ผังชั้น 1 – ปรับระยะตามบันทึกหน้างาน

P01 / แบบร่างเพื่อทบทวน

20 ก.ย. 2026 / ชุดแก้ไขหน้างาน

BF-04 - ชุดทีวีฉบับปรับตามภาพ

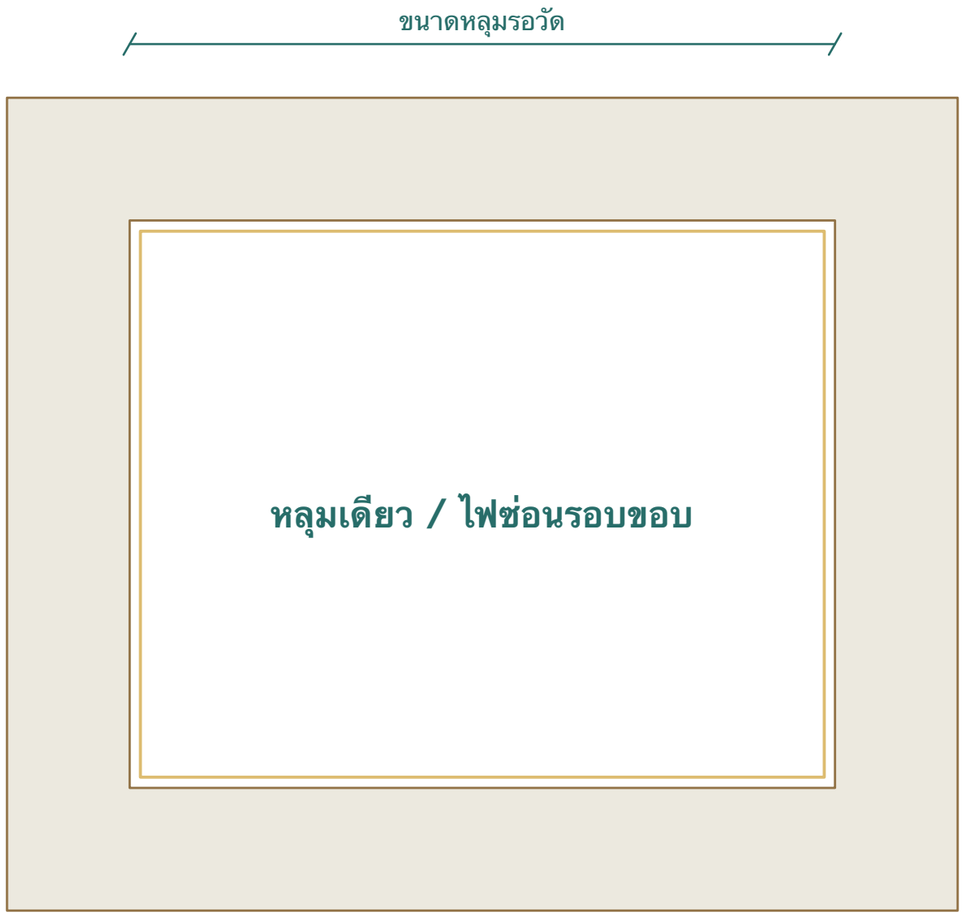
แนวชุด 3.96 m แทน 4.16 m
ตู้ข้างซ้าย-ขวาอย่างละ 0.80 m
เพิ่มหน้าบานปิดตู้ข้างทีวีทั้งสองด้าน
ตู้ขวาเซาะร่องแนวตั้ง / มือจับในตัว
ลิ้นชัก 6 หน้าตามหมายเลขใน PDF
ลึก 0.40 / ลิ้นชักสูง 0.30 / ฐาน 0.10

PDF: 0.47+0.47+0.94+0.94+0.47+0.47
รวม 3.76 m + ปลาย 2×0.10 = 3.96 m
ภาพ DNG มีตัวเลข 0.495 และคำว่า 8 ใบ
ใช้ผัง 6 หน้าจาก PDF เพิ่มเติม / รอยืนยัน

หน้าบานปิดและลิ้นชักใช้มือจับในตัว / หน้าตู้ไม่ติดมือจับยื่น / ช่องเก็บและจุดไฟคงประสานกับพื้นที่จริง
โครงรับทีวี ขนาดจอ ระดับชั้นสุทธิ รางลิ้นชัก และรายละเอียดตัดมุม ให้สรุปก่อนผลิต

BF-04/1 - ฝ้าหลุมชั้นเดียว

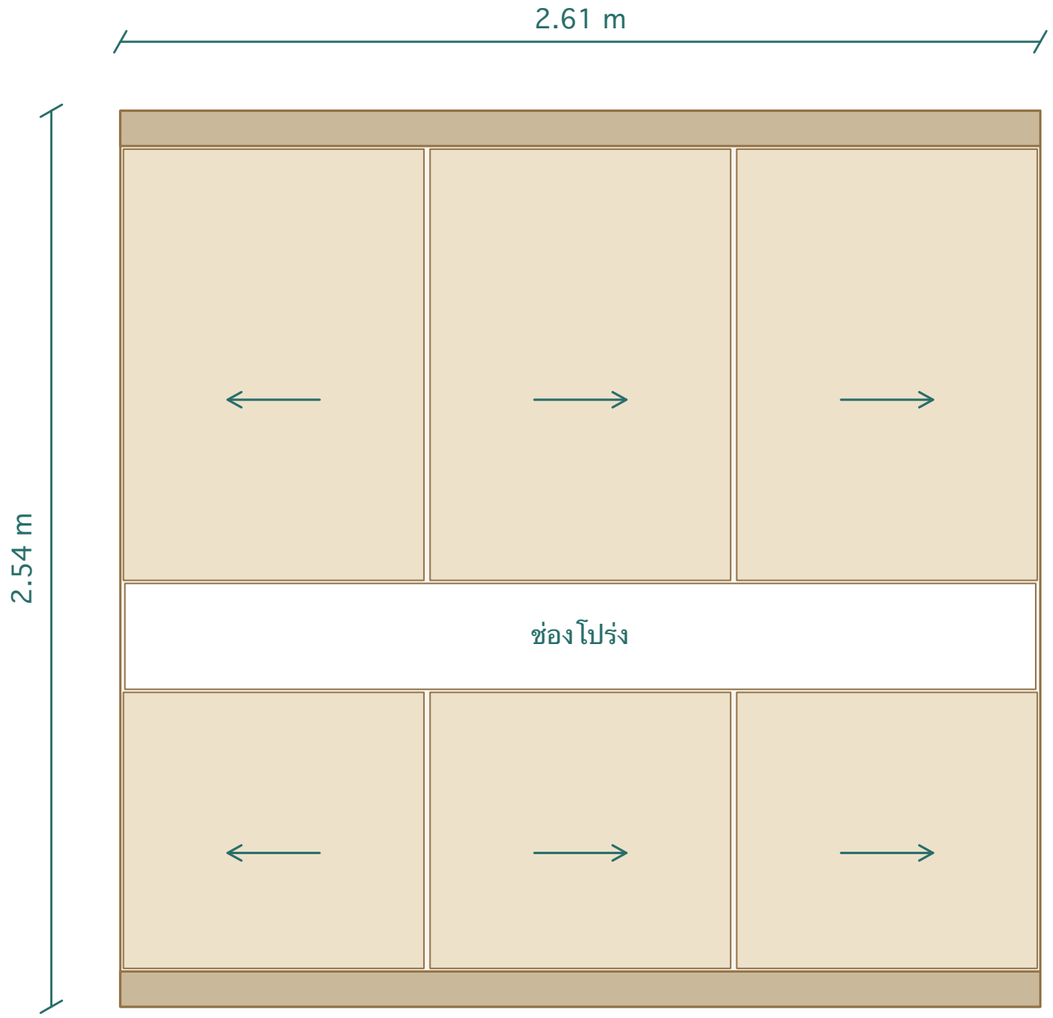
แก้หลุมจากสองชั้นเป็นชั้นเดียว / ไฟเส้นซ่อนในขอบหลุม / แสดงรูปตัดใหม่

ห้องนั่งเล่น BF-04/1: หลุมชั้นเดียว
ภาพระบุ 0.10 m และขอบบังไฟ 0.05 m
ระยะยื่นขอบ 0.10 m / ตรวจจุดวัดรูปตัด
ผังมีโน้ตขอบ 0.50 m / ด้านล่าง 0.40 m
ตำแหน่งวัดแต่ละด้านยังต้องตรวจหน้างาน

BF-04/1 และ BF-17/1 ใช้หลุมชั้นเดียวตามภาพใหม่ / BF-05/1 คงสองระดับเพราะยังไม่มีรอยแก้รูปตัดของห้องอาหาร
GF-10 ฉบับนี้ใช้แยกประเภท ไม่ใช้รูปตัดเดียวบังคับทั้งสามห้อง / ระดับฝ้าจริงและช่องซ่อมรอสรุป

BF-05 - หน้าบานและชั้นภายใน

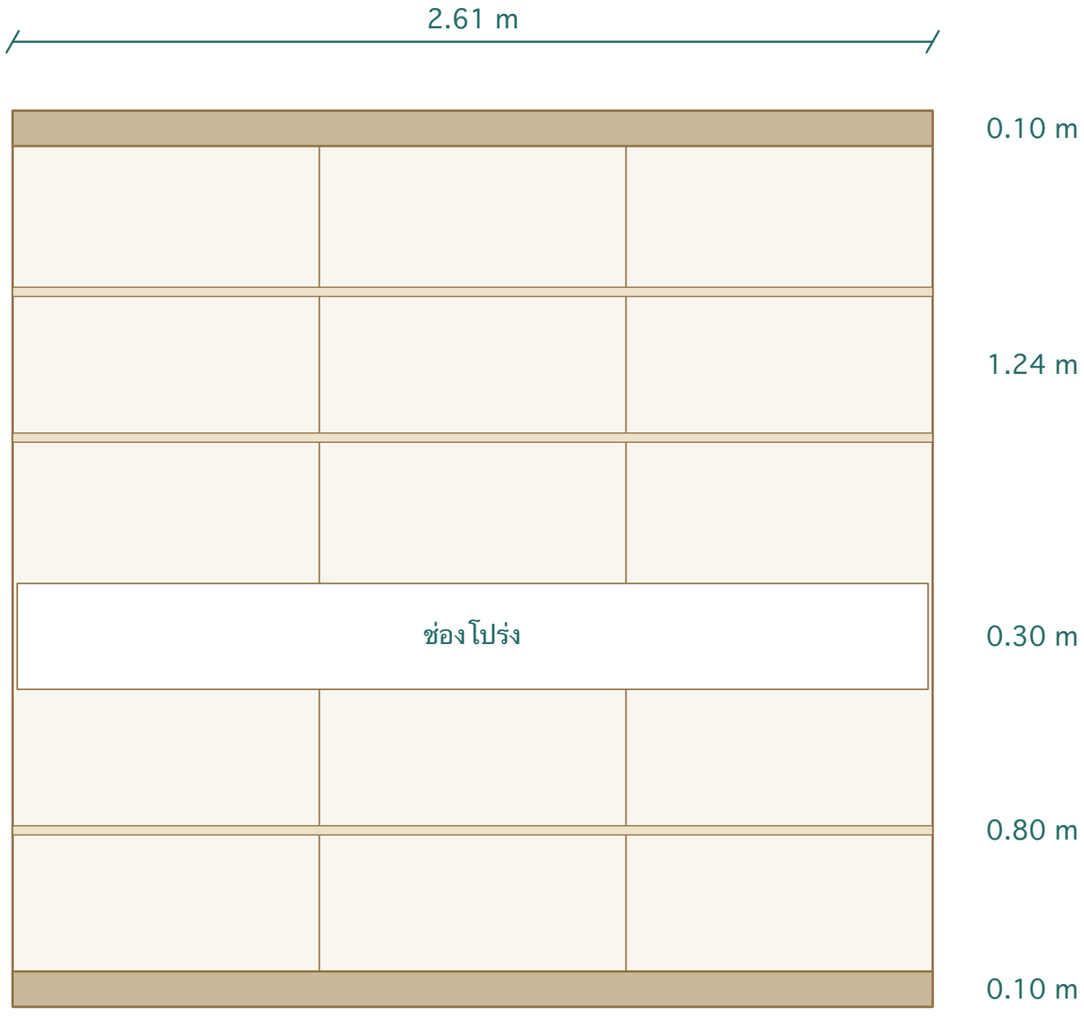
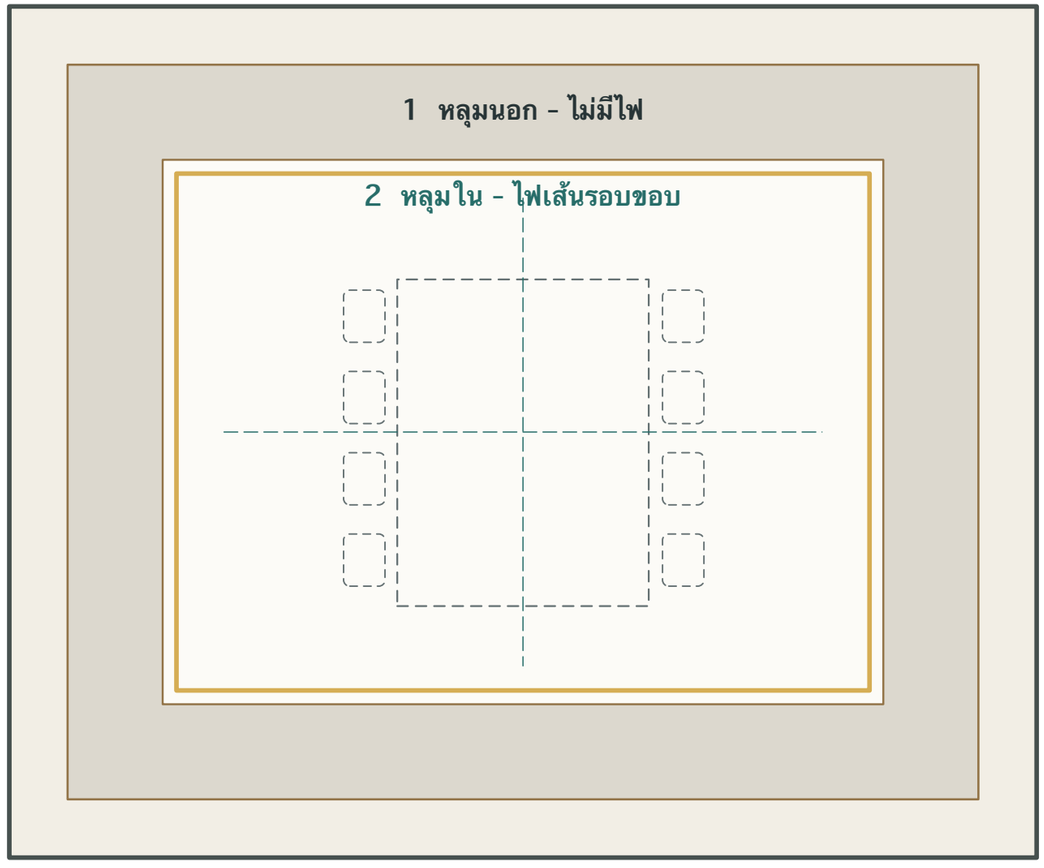
BF-05: บานเปิดติดกระเด้งตามภาพ / ชั้นปรับระดับ / กว้าง 2.61 m ลึก 0.40 m
ความสูงลูกโซ่: 0.10 + 1.24 + 0.30 + 0.80 + 0.10 = 2.54 m / ผลรวมตรง 2.54 m

BF-05/1 - ฝ้าหลุมสองระดับ - ส่วนรับประทานอาหาร

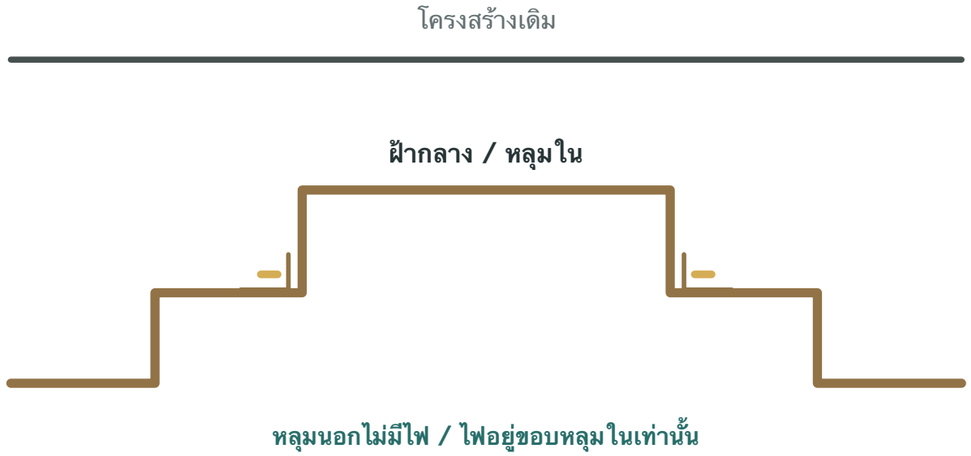
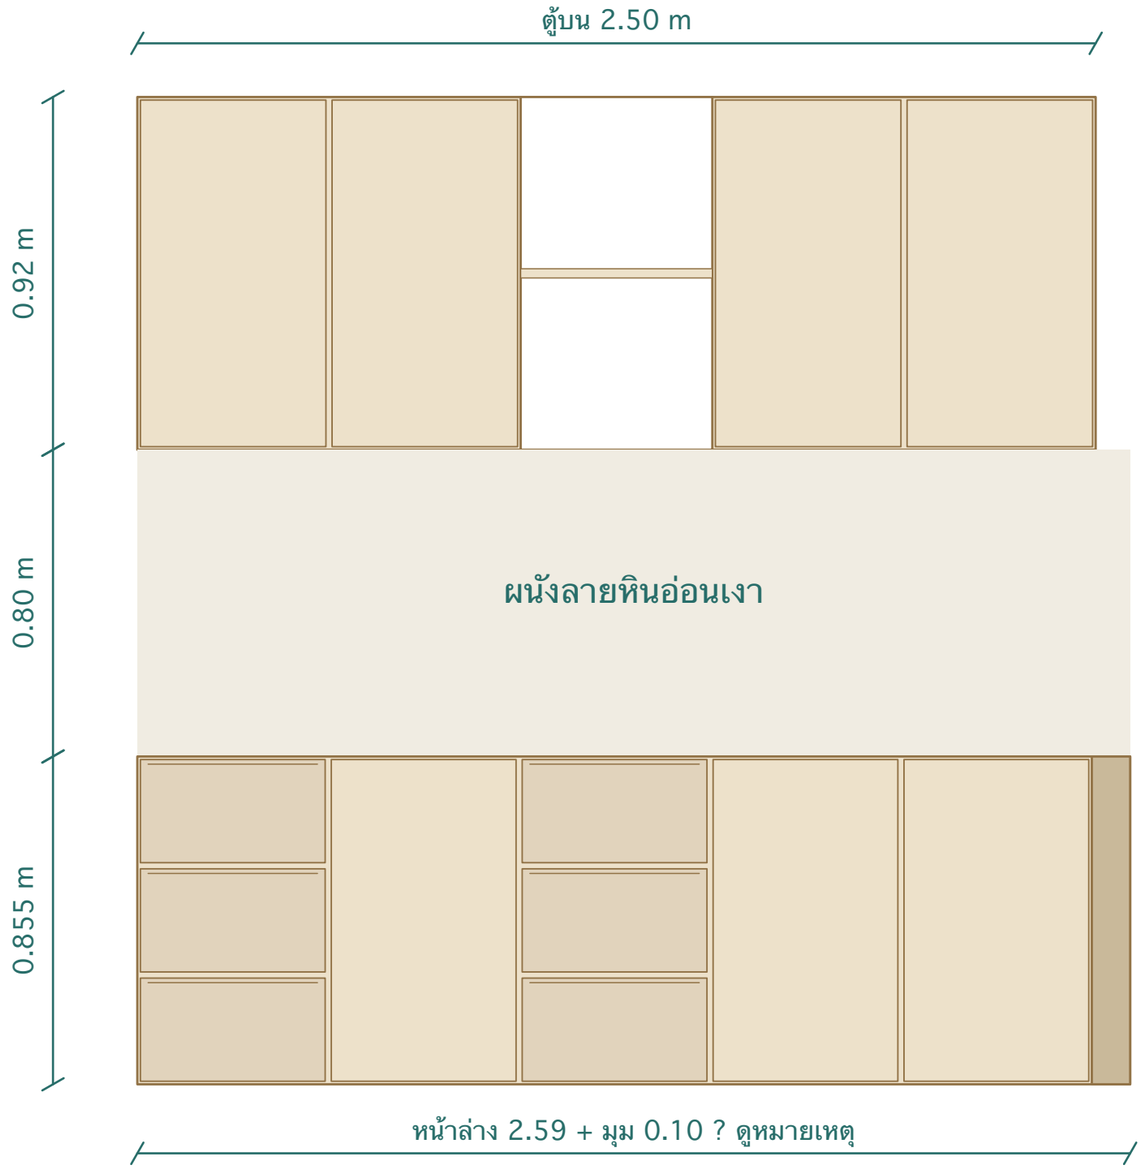
แกนกลางหลุมตรงกลางโต๊ะ / คง 8 ที่นั่ง

หลุมนอกไม่มีไฟ / ไฟอยู่ขอบหลุมในเท่านั้น

BF-05/1 คงสองระดับ / BF-04/1 และ BF-17/1 เปลี่ยนชั้นเดียว ดู GF-10
ระยะขอบหลุมนอก/หลุมใน ระดับฝ้า ตำแหน่งคาน แอร์ และช่องซ่อมบำรุงยังรอสรุปหน้างาน
ตำแหน่งเฟอร์นิเจอร์เส้นประใช้ประสานผังฝ้า / ไม่ได้กำหนดระยะย้ายเฟอร์นิเจอร์ใหม่

BF-06 - ชุดครัวและชั้นภายใน

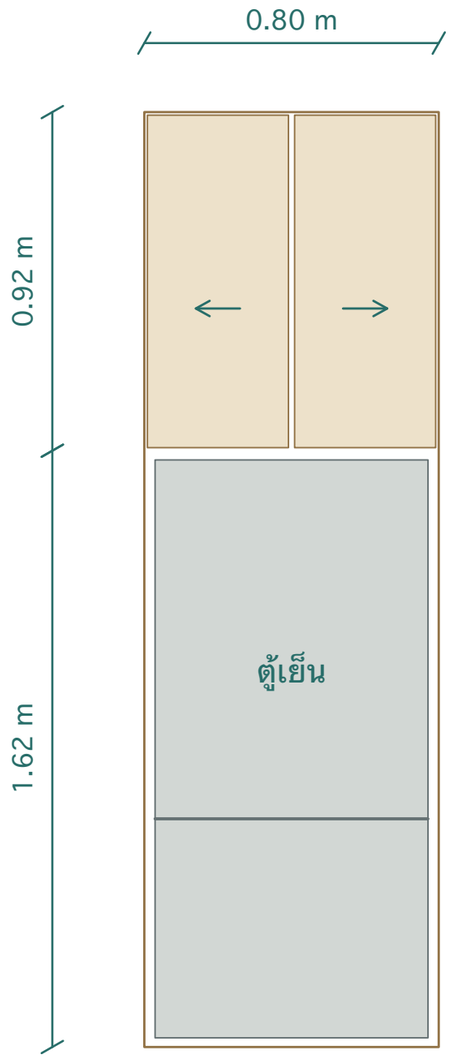
คงตู้บน 4 บานและช่องเปิดกลาง
ตู้ล่าง: 6 ลิ้นชัก + บานเปิด 3 บาน
มือจับในตัวสำหรับลิ้นชักและหน้าบาน
ลึกตู้บน 0.40 / ล่าง 0.60 m คงเดิม
ปลายหักมุมเปลี่ยนจาก 0.20 เป็น 0.10 m

ภาพแก้หน้าล่าง 2.39 □ 2.59 m
หากบวกมุม 0.10 จะรวม 2.69 m ตรงผัง
ต้องยืนยันจุดวัด 2.59 รวมมุมหรือไม่
0.92 + 0.80 + 0.855 = 2.575 m
เกินห้องเดิม 2.54 m อยู่ 0.035 m

รูปแสดงการจัดตู้เดิมพร้อมระยะหน้างาน / ระยะรวมแนวตั้งและแนวนอนยังต้องประสาน ไม่บีบช่องเพื่อให้ผลรวมลงตัว
เก็บตัวเลขเต็ม 0.855 m จากภาพ / ระยะและวัสดุท็อปอ้างอิงเดิม / ชั้นภายในและกล่องลิ้นชักรอสรุป

BF-06/1 - ตู้เหนือตู้เย็น

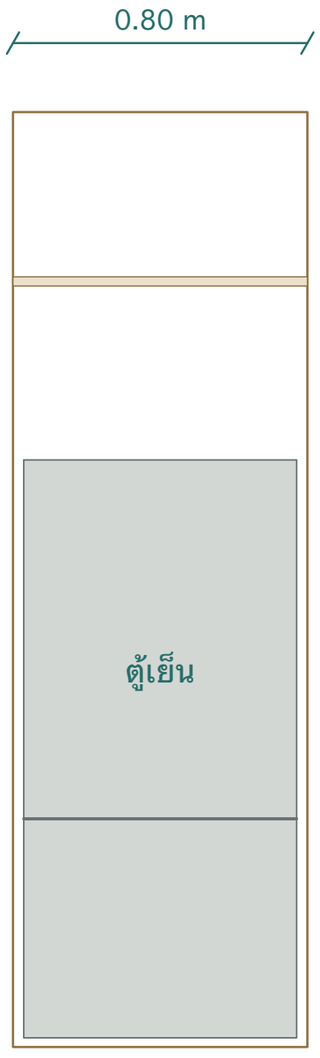
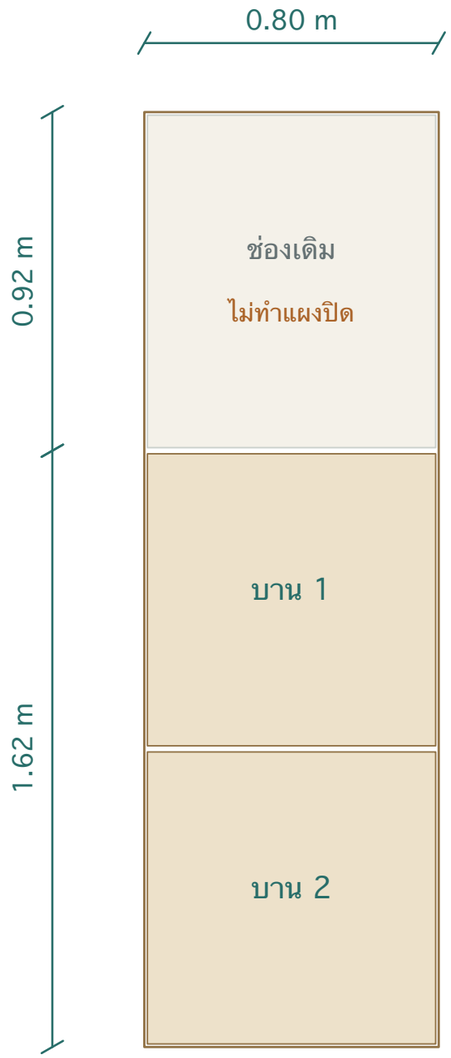
กว้าง 0.80 m / สูงรวม 2.54 m
ระดับแบ่งโซน 1.62 m จากพื้น
ตู้บนสูง 0.92 m
ตู้บน 2 บาน / ภายใน 2 ชั้น
หน้าบานไม้ทึบ มือจับในตัว

ระยะในภาพเป็นกรอบรวม ไม่ใช่ขนาดหน้าบานสุทธิ / ต้องหักโครงและช่องไฟก่อนผลิต
รูปเครื่องเป็นภาพประกอบ / ยังไม่ระบุรุ่นตู้เย็น

BF-06/3 - ตู้เครื่องครัว 2 บาน

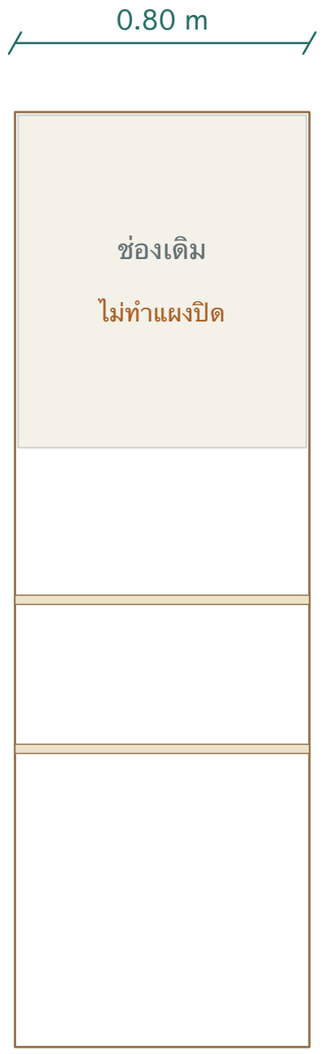
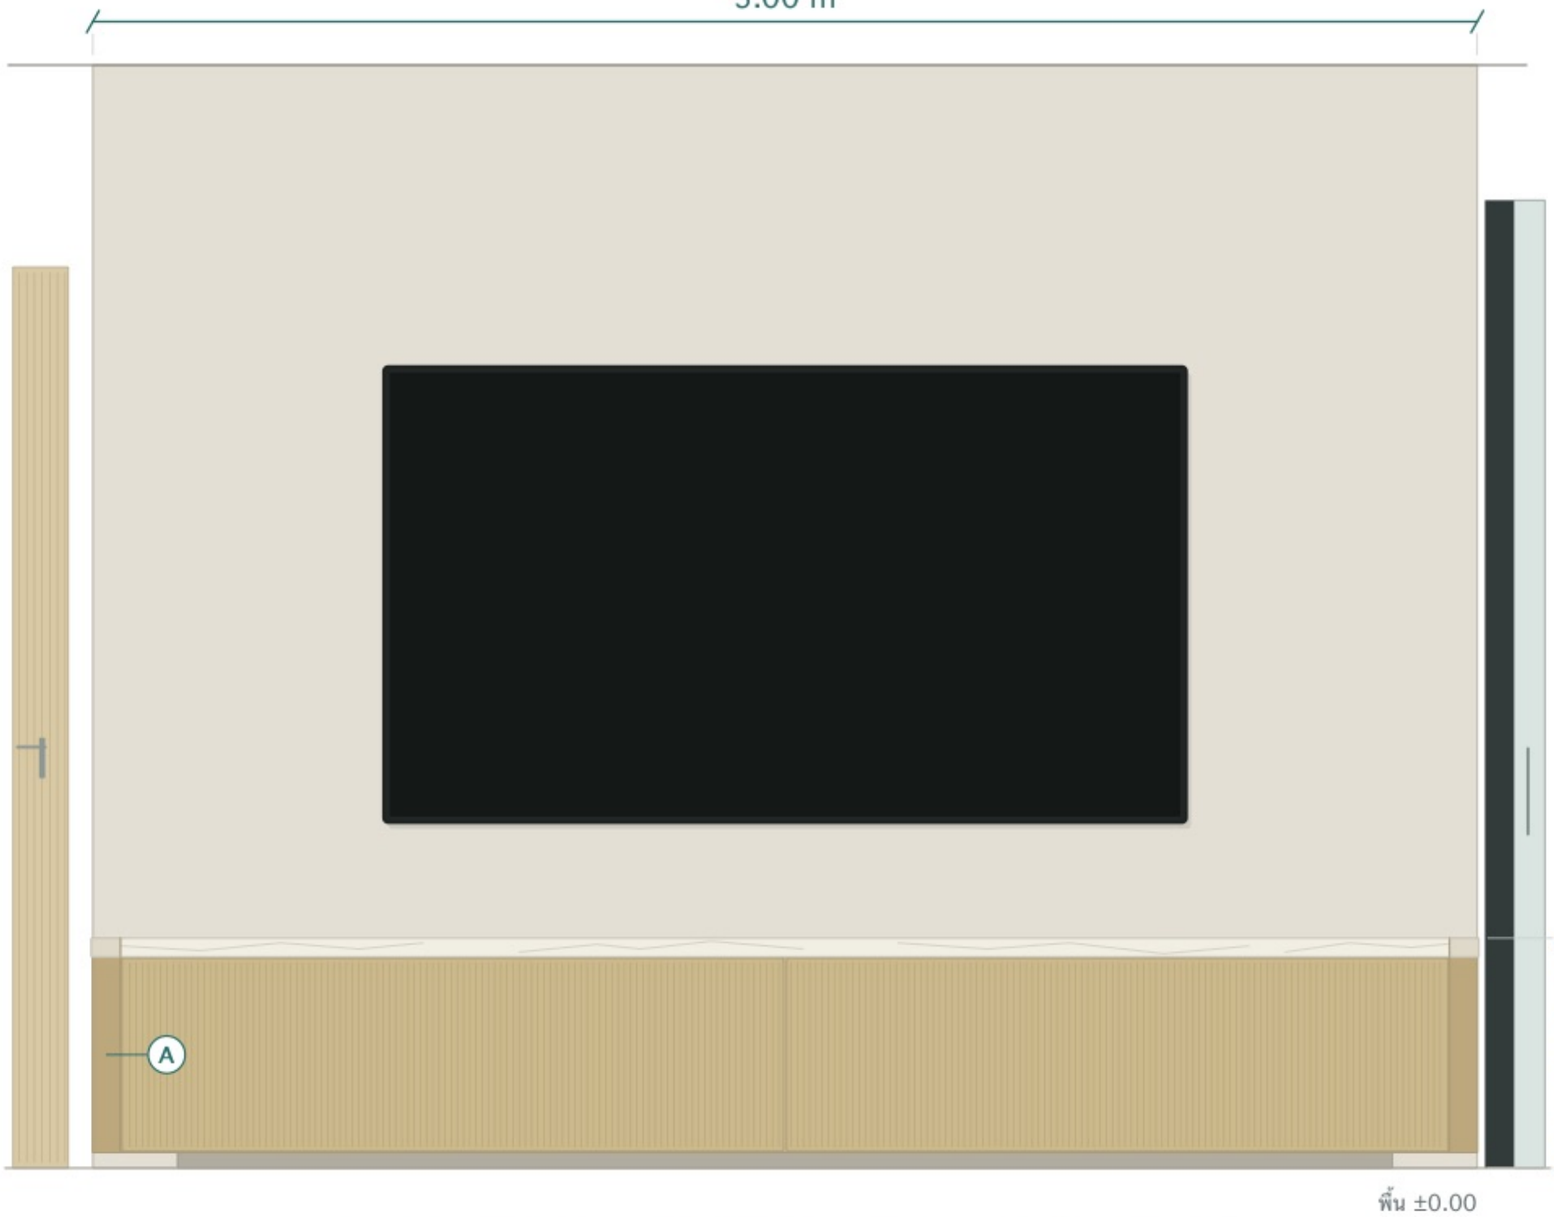
กว้าง 0.80 m / สูงรวม 2.54 m
ระดับแบ่งโซน 1.62 m จากพื้น
ลบแผงบนที่ถูกกากบาทออก
บานล่าง 1-2 คงเดิม / หลังบาน 1 มีชั้น
หน้าบานไม้ทึบ มือจับในตัว

ระยะในภาพเป็นกรอบรวม ไม่ใช่ขนาดหน้าบานสุทธิ / ต้องหักโครงและช่องไฟก่อนผลิต
การแบ่งบานล่างเท่ากันในรูปเป็นภาพประสานเท่านั้น
